Compléments apportés à l'étude d'impact pendant la période d'instruction

Dossier n° PC 021 370 23 R0014

Pour : la réalisation d'une centrale solaire photovoltaïque au sol

Adresse terrain : Magny-sur-Tille (21110)

Bassins rétentions APRR

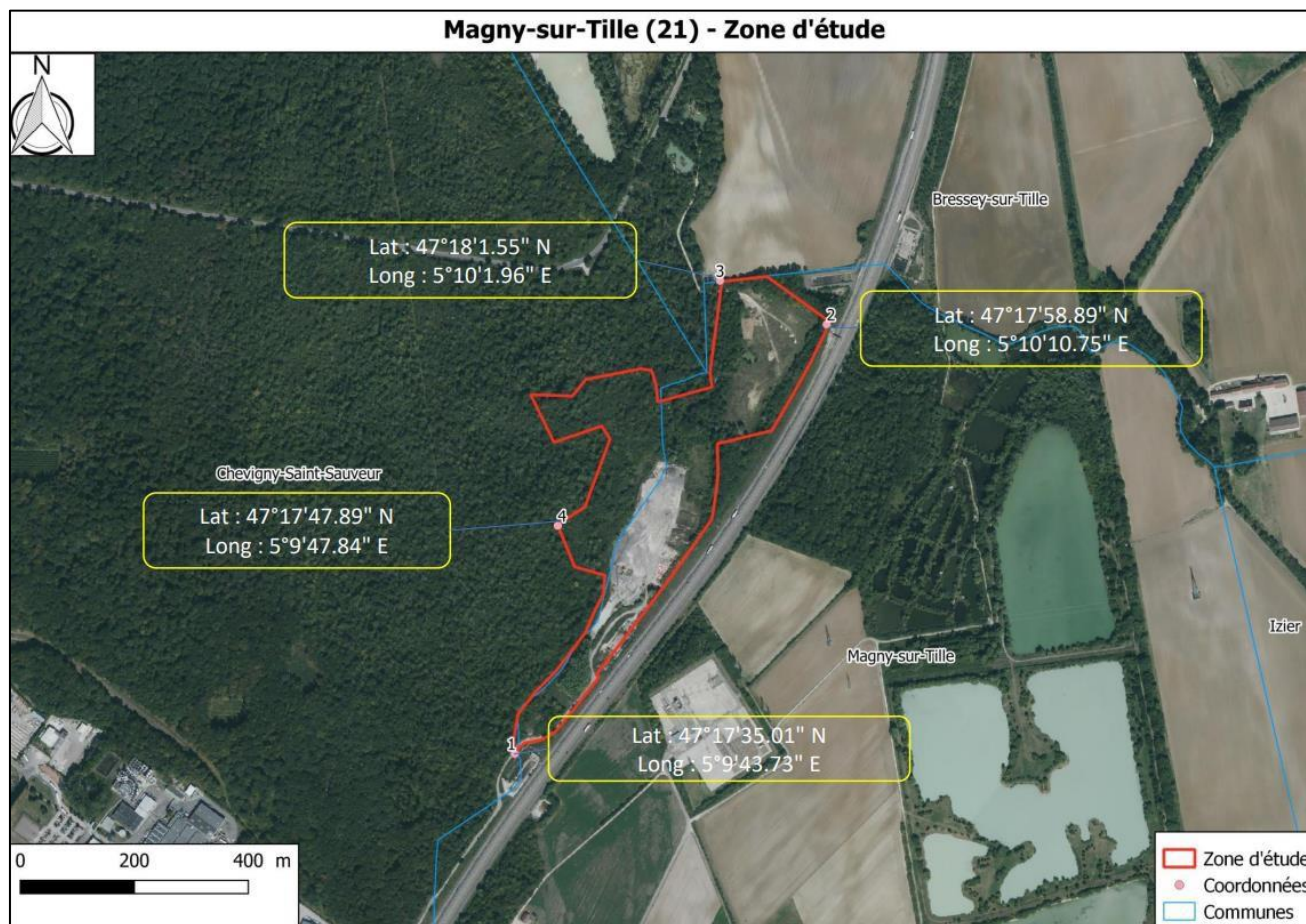
- L'accès depuis le Sud à la future centrale est prévu via un chemin rural longeant l'autoroute A31 et permettant notamment la desserte extérieure de deux bassins autoroutiers. **Le groupe APRR demande à ce que le projet ne perturbe pas l'accessibilité aux bassins, notamment durant la phase travaux.**

Nous avons pu échanger avec lui sur les attentes du groupe APRR/AREA : en qualité de maître d'ouvrage du projet, nous avons pris l'engagement de ne pas perturber l'accessibilité aux bassins notamment durant la phase de travaux comme le montre le courrier ci-après.

Je vous atteste, par la présente, que vous aurez libre accès aux 2 bassins de rétention d'eau identifiés en rouge sur le plan ci-joint, que ce soit en phase chantier de notre centrale ou en phase exploitation.

Plan de masse du projet

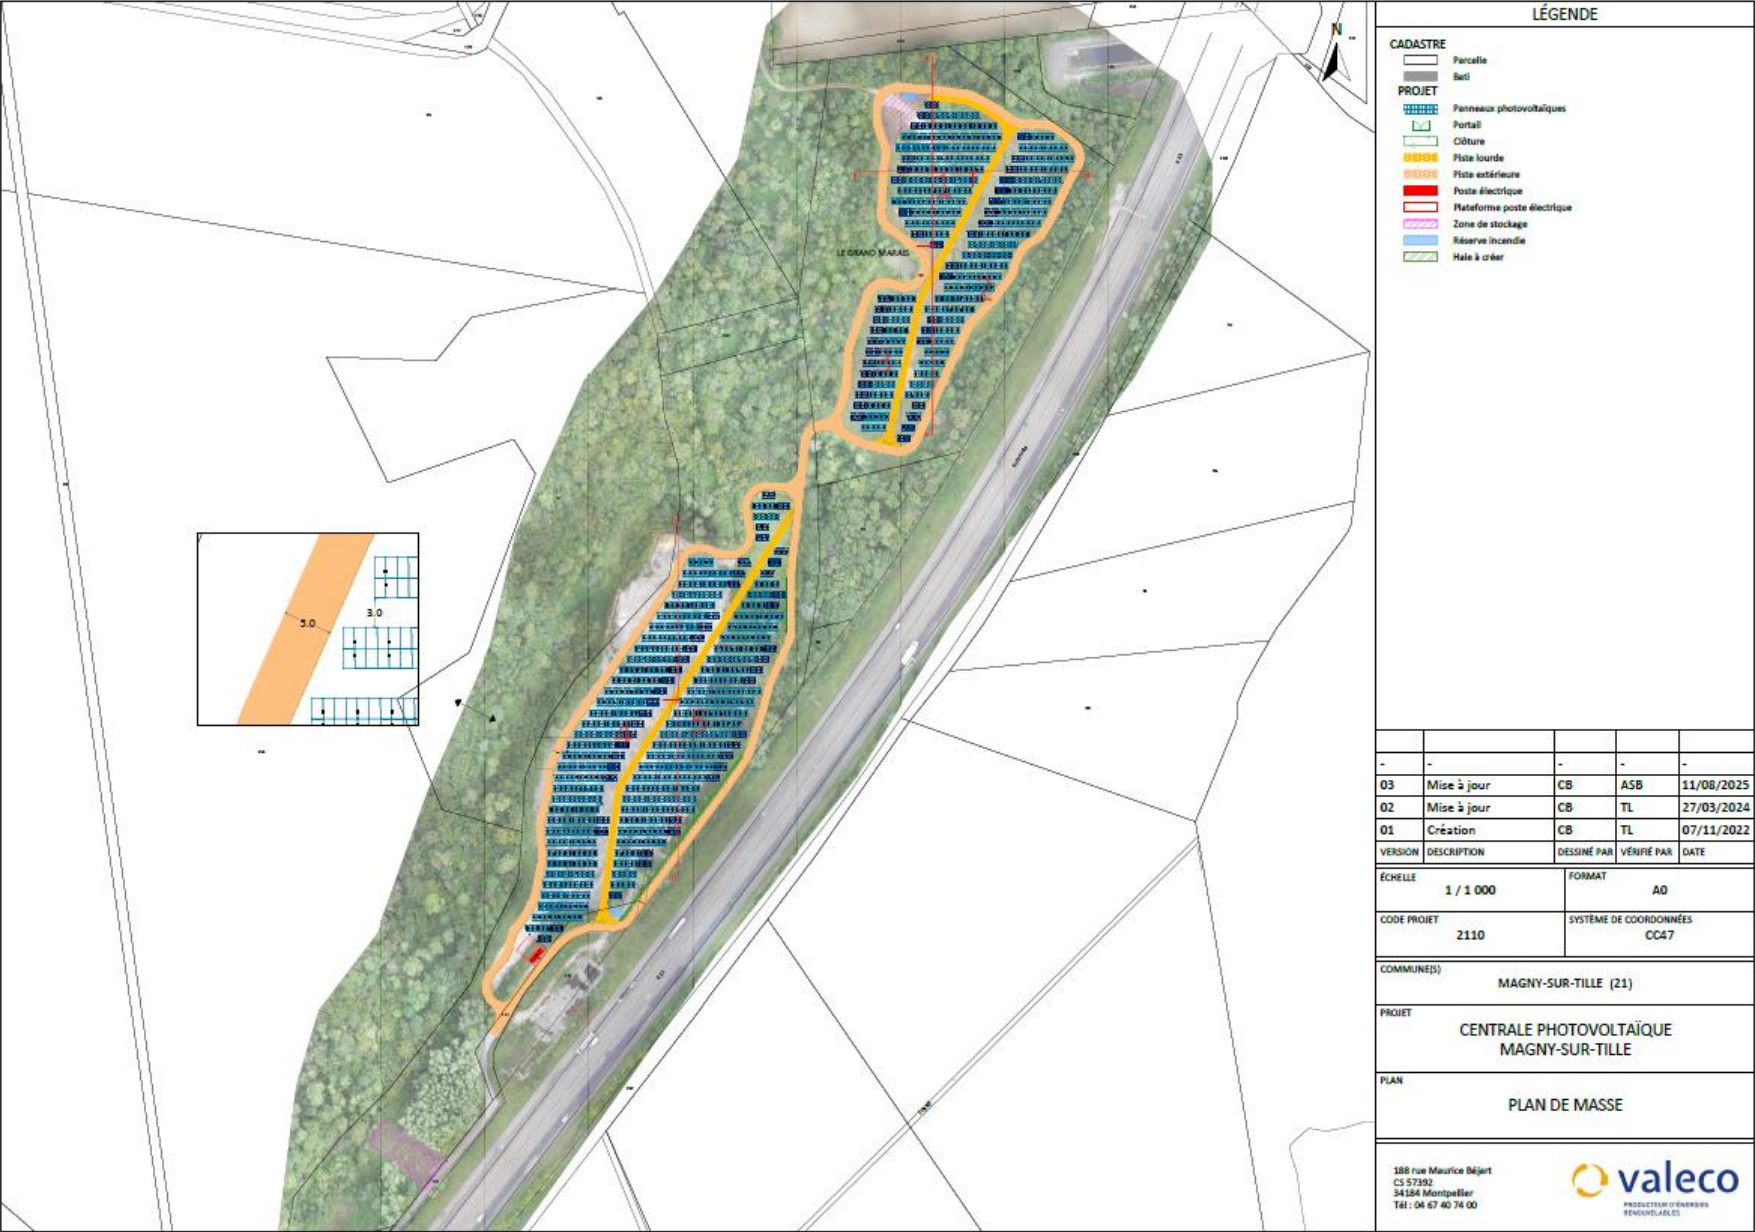
5. L'implantation de la clôture par rapport à la périphérie doit être précisée. Une zone tampon est à prévoir, son écartement est à préciser et à cartographier lisiblement dans l'étude d'impact. De même, pour l'éloignement entre les panneaux (2,8 m n'est pas préconisé).

Justifier la largeur de la zone tampon entre les panneaux et les espaces naturels afin de justifier un niveau d'incidence du projet significatif sur les habitats et les espèces.

Le bureau d'étude a préconisé de laisser une zone libre d'au moins 5 m entre la lisière et les premiers éléments du plan de masse, de même qu'un espacement d'au moins 3 m entre les rangées.

Le plan a été mis-à-jour de manière à intégrer un espacement intertable de 3m. Un espace de 5m entre la lisière et la clôture est également conservé. Les premiers modules se situent à au moins 6m de la lisière, laissant un territoire de chasse pour les chiroptères en lisière.

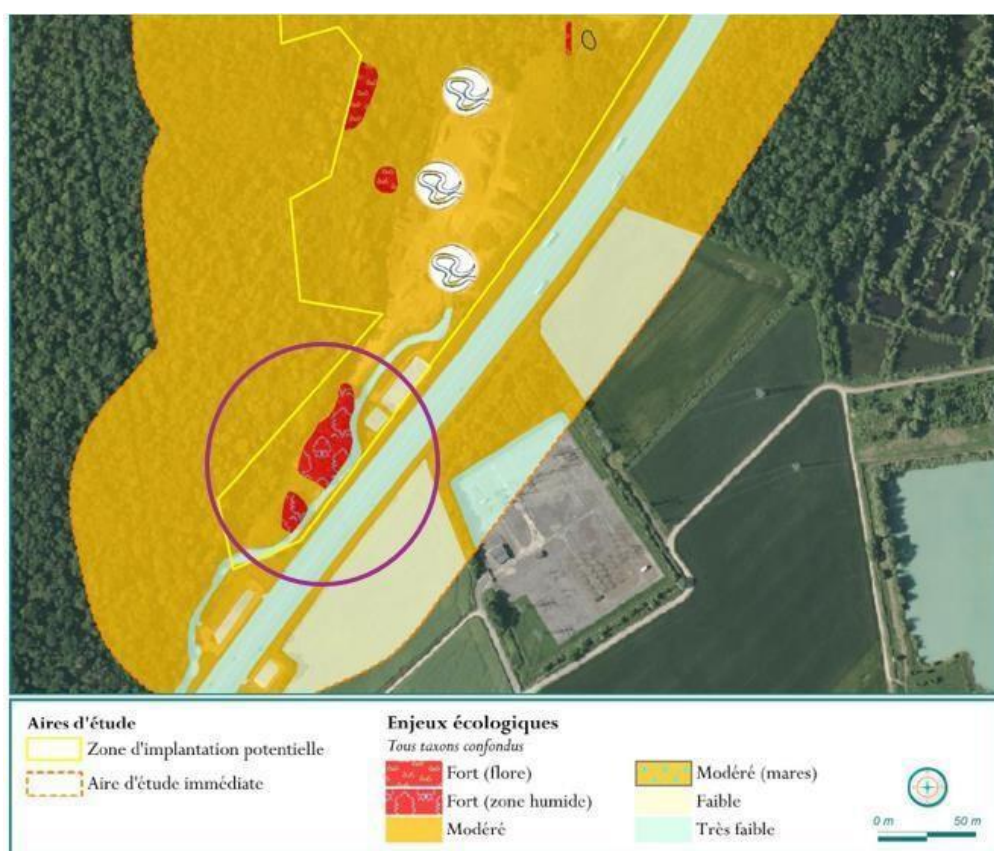
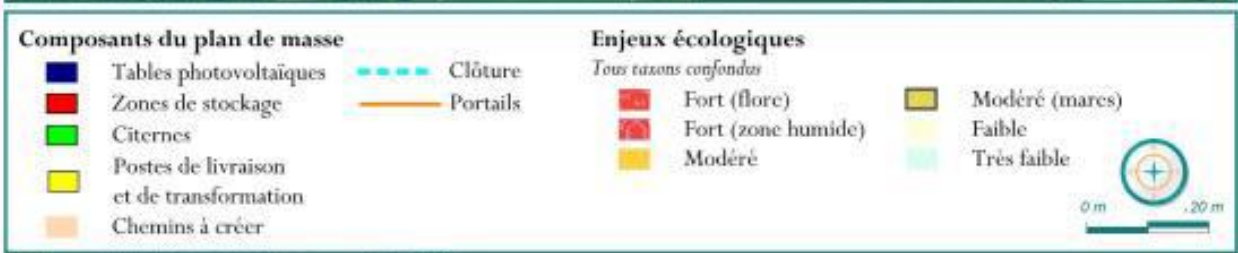
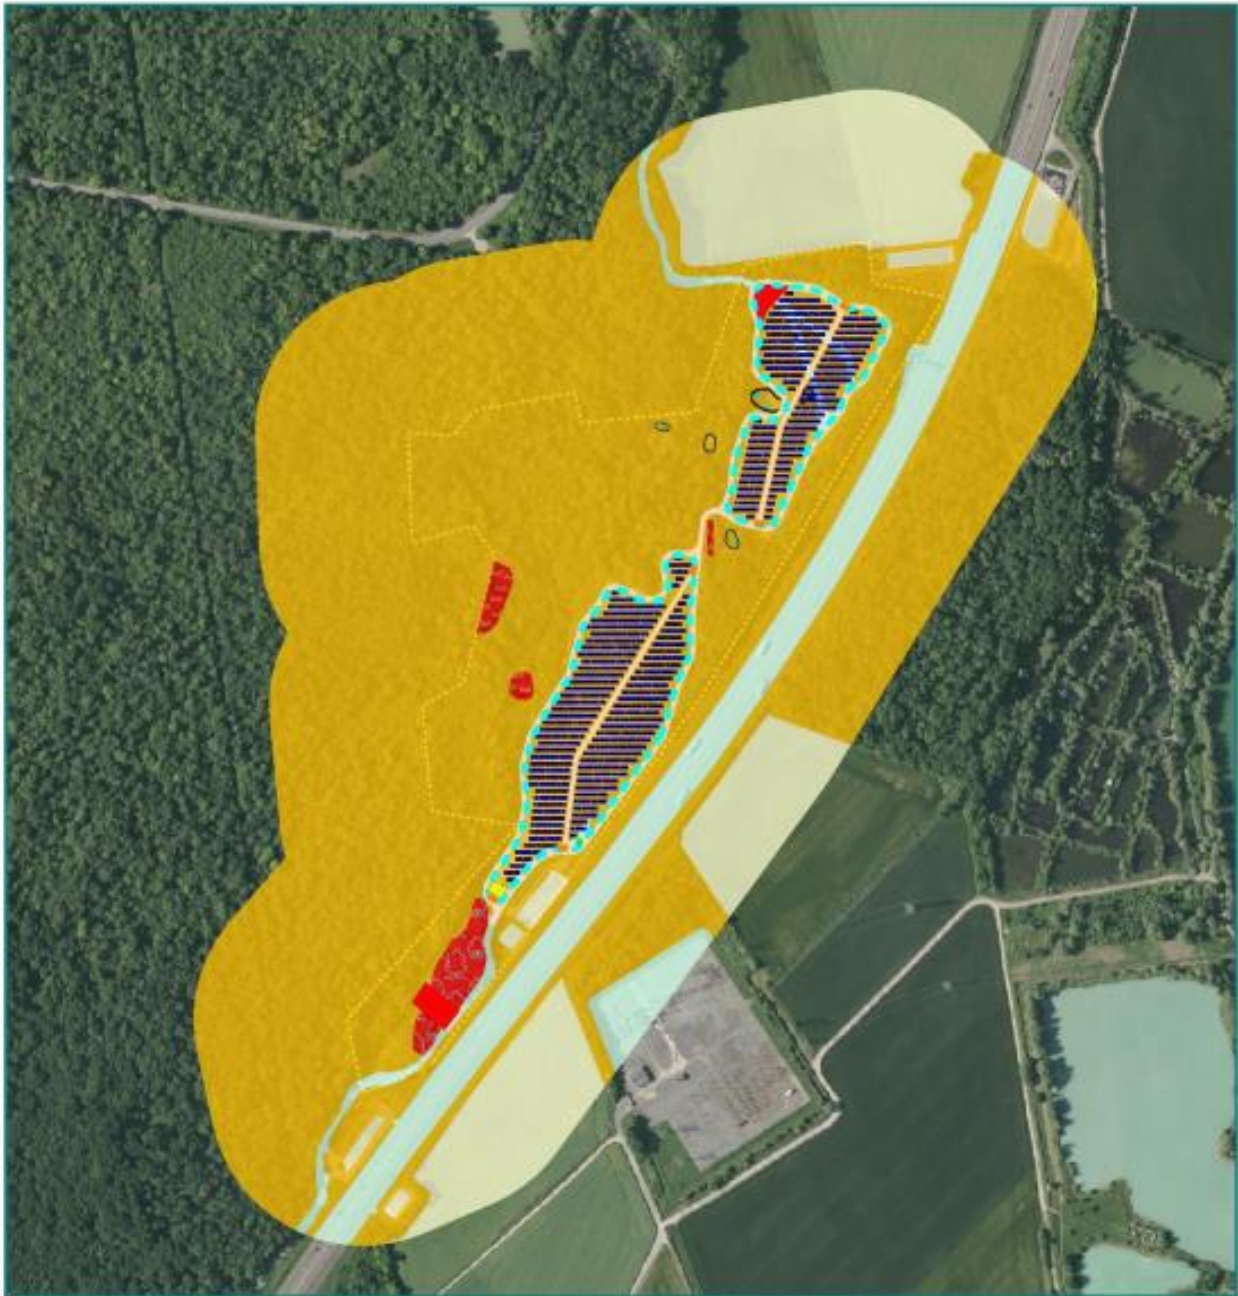
Page 12/39 de l'étude d'impact : aucune zone humide n'est indiquée sur la ZIP alors qu'en page 14/39 une ligne est spécialement dédiée à ce point indiquant une zone humide sur 0,4 ha sur la base du critère floristique avec un enjeu fort.

Une zone de 0,4 hectare est identifiée (p. 85/280 de l'EIE) sur la base du critère floristique. Vous considérez cet enjeu comme fort.

Veuillez modifier la cartographie de ces zones, qui parait peu claire.

Le tableau présenté en page 12/39 du RNT traite des zones humides identifiées selon le critère pédologique (aucune dans le cas de ce projet), tandis que celui présenté en page 14/39 s'attache aux zones humides identifiées selon le critère flore.

Le diagnostic a bien mis en évidence une zone humide de 0,4 ha grâce aux critères végétation (habitat G1.111 // Saulaies à *Salix alba* médio-européennes).

Cette zone humide à fort enjeu a été évitée par le plan de masse du projet – *Mesure EV01 // Évitement complet des zones à enjeux fort*
